**RELATÓRIO TÉCNICO EM ATENDIMENTO AO
PARECER TÉCNICO GT-EMPREENHIMENTOS Nº 17/2022
COMITÊS PCJ**

**PROCESSO IMPACTO 271/2020
(E-AMBIENTE CETESB.061400/2020-58)**

**LOTEAMENTO PARQUE MANDASSAIA
CAMPINAS, SP**

FEVEREIRO/2023

Figura 1 - Mapeamento do uso e ocupação nas sub-bacias em estudo.

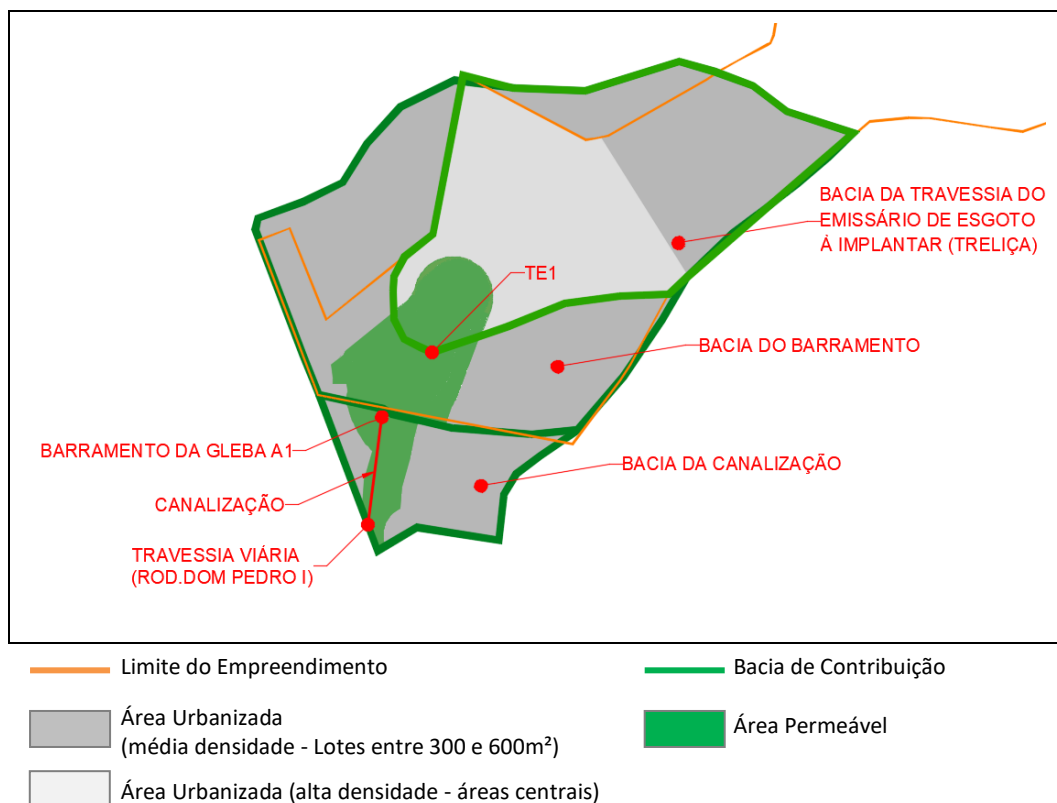
1. *Em relação ao item 1 do Parecer Técnico GT-Empreendimentos nº 02/2021, considerou-se que as complementações apresentadas não atendem ao solicitado. Solicita-se que o estudo apresentado seja revisto e complementado, de modo a: (i) adotar valor do coeficiente de escoamento superficial compatível com o uso e ocupação do solo na bacia de contribuição, considerando toda a área ocupada e impermeabilizada pelo loteamento, fato este que gera um incremento na vazão de cheia de projeto com período de retorno de 100 anos; (ii) contemplar estudo para a verificação da capacidade de escoamento da vazão de cheia de projeto revisada nas interferências nos recursos hídricos existentes a jusante da área do loteamento, em específico no barramento, canalização e travessia da Rodovia Dom Pedro I, demonstrando que elas possuem capacidade de escoar a vazão de projeto (considerando o loteamento), sem comprometer as estruturas existentes. Tal estudo deverá ser elaborado sobre novo levantamento topográfico e batimétrico do barramento, em função de que o mesmo terá a função de amortecer o volume de cheia, bem como considerar as informações do “As built” do barramento, em função de que o mesmo passou por adequações em suas estruturas.*

No cenário futuro de ocupação, com as sub-bacias totalmente urbanizadas, adotou-se o coeficiente de escoamento superficial de $C=0,70$ para as áreas onde o empreendimento propõe lotes unifamiliares com área média de $450m^2$, para as áreas de preservação permanente e sistemas de lazer projetados do empreendimento o coeficiente de escoamento superficial adotado foi de $C=0,30$, e para as demais áreas da bacia de contribuição, incluindo as externas ao empreendimento, adotou-se o coeficiente de escoamento superficial de $C=0,80$, adotado para áreas centrais.

Desta forma, o mapeamento do uso e ocupação do solo para todas as interferências encontra-se na **Figura 1**.

Visando garantir a situação mais crítica foi adotado o coeficiente de escoamento superficial de **C=0,71** nas bacias de contribuição de todas as interferências.

Figura 2 - Ilustração da geometria equivalente da travessia.

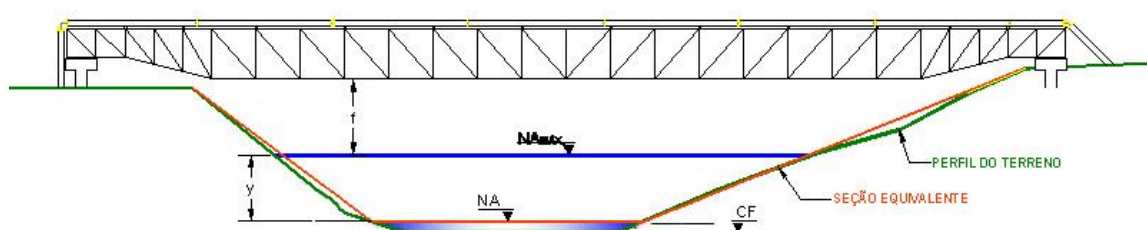
Como a Travessia TE1 se dará sobre o nível máximo da água, esta é classificada como aérea (DAEE, 2005). Dessa forma, utilizou-se como critério de verificação da travessia, o cálculo do nível de água máximo (NAMáx.), a fim de verificar se esta cota somada a folga (f) é inferior à cota mínima da estrutura de apoio. Sendo a folga $f \geq 0,20 h_{tr}$ com $f \geq 0,4$ m.

De acordo com a análise realizada na **Tabela 4**, conclui-se que a capacidade de vazão do canal (cota 670,10) no ponto da travessia é superior à vazão de pico calculada para uma precipitação com tempo de retorno (T_r) de 100 anos, portanto, a seção da travessia é suficiente para drenar a vazão de cheia esperada, sem que haja qualquer tipo de interferência da estrutura de apoio da linha de recalque, conforme parâmetros de projeto adotados. Já pela **Tabela 5**, pode-se observar que a folga real, dada pela diferença entre a cota do NA máximo (para um T_r de 100 anos) e a estrutura de suporte da travessia, é de 1,97 m, sendo essa superior à folga mínima exigida de 0,40m estipulado pela DPO nº. 11 de 30/02/2017, para este caso específico.

Figura 5 - Detalhe da entrada do extravasor (barramento implantado).

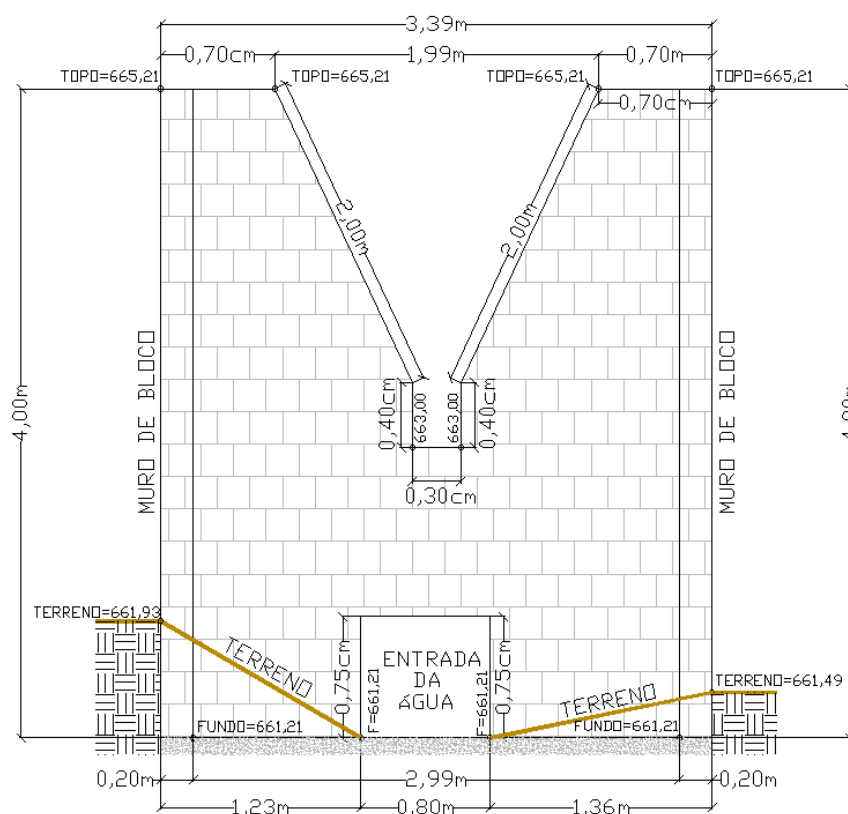
Porém, como demonstrado no hidrograma de cheia à vazão de saída do barramento implantado para o período de retorno de 100 anos é $7,81\text{m}^3/\text{s}$, vazão esta superior à capacidade na seção intermediária da canalização de $3,29\text{m}^3/\text{s}$.

Portanto, para garantir que o trecho da canalização suporte a vazão efluente proveniente do barramento implantado será necessário a adequação da estrutura de entrada do barramento. Para tanto, foi proposto uma modificação da entrada do

vertedor responsável pelo amortecimento de cheia do reservatório. Na **Figura 9** é apresentado o detalhamento da estrutura proposta.

Figura 10 - Hidrogramas de cheias para os tempos de retorno de 100 e 500 anos – BARRAMENTO PROPOSTO.

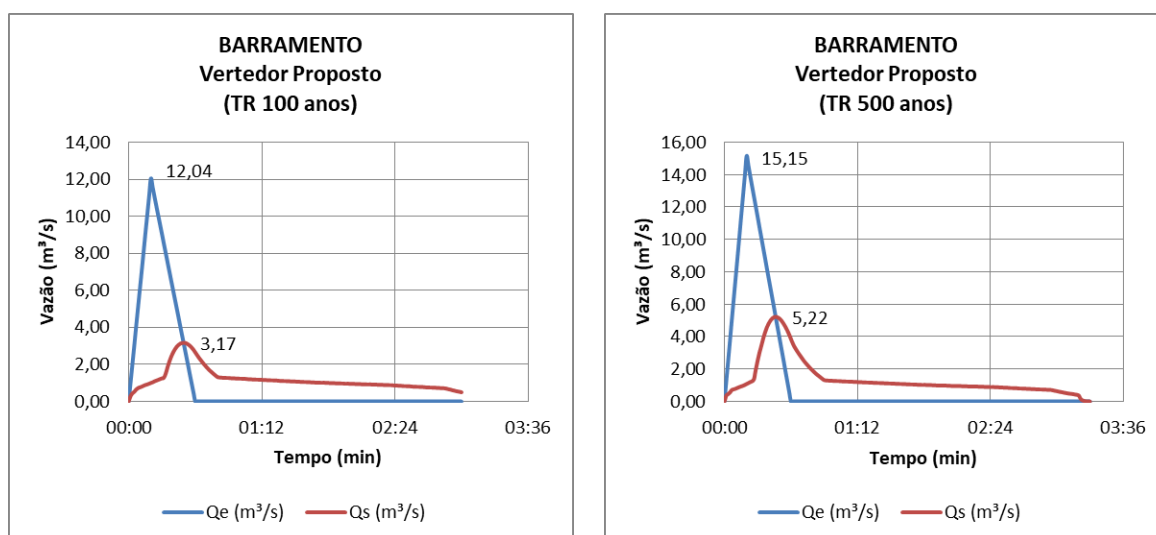
Conforme os resultados obtidos através da simulação hidrológica e hidráulica realizada pelo software HEC-HMS, na ocorrência das precipitações críticas adotadas, o barramento proposto atingiria a cota 666,44 m, armazenando um volume de água calculado em 9.874m³, e, considerando as características hidráulicas do vertedor existente, a vazão efluente atingiria 3,17m³/s para um tempo de retorno de 100 anos. E o barramento proposto atingiria a cota 666,76 m, armazenando um volume de água calculado em aproximadamente 11.511 m³, vazão efluente de 5,22m³/s para um tempo de retorno de 500 anos.

Portanto, de acordo com a vazão efluente do barramento proposto de 3,17 m³/s para o tempo de retorno de 100 anos é possível observar que a canalização existente no trecho mais crítico, é capaz de suportar a vazão efluente proveniente do barramento proposto.

Figura 11 - Hidrograma da travessia existente na Rodovia Dom Pedro I (SP-065) – TR 100 anos.
Fonte: HEC-HMS.

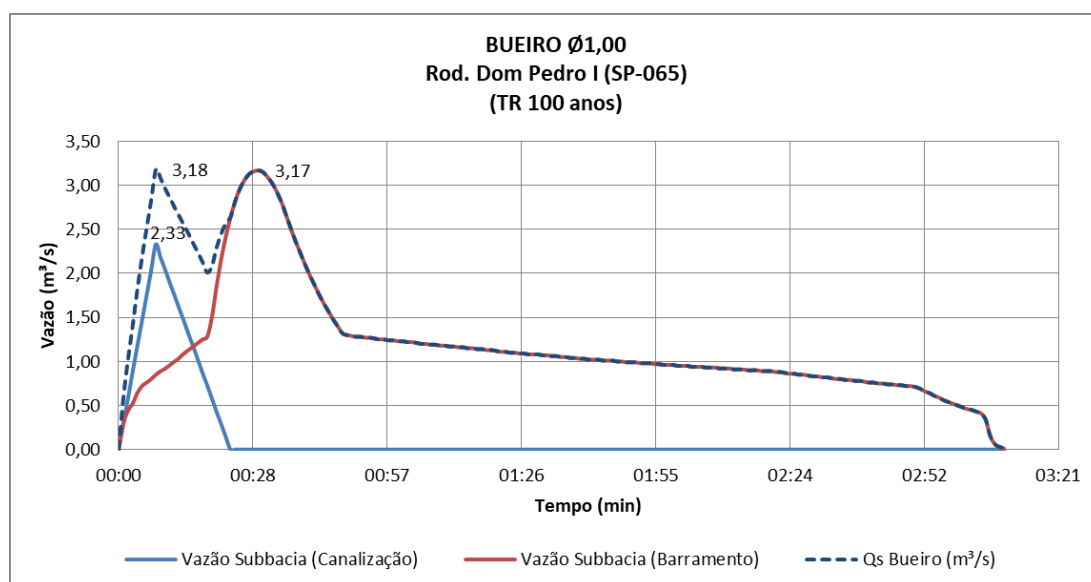
Considerando a pequena bacia de contribuição à jusante do barramento, não amortecida e, portanto, geraria pico de vazão antecipado com relação ao pico de vazão do barramento, a vazão de entrada no tubo da Rodovia Dom Pedro I atingiria 3,18 m³/s.

Desta forma, é possível concluir que a implantação do Loteamento Parque Mandassaia, considerando a adequação do barramento de controle de cheias, o qual foi proposto, não irá causar o comprometimento da integridade da travessia na Rodovia Dom Pedro I (SP-065).
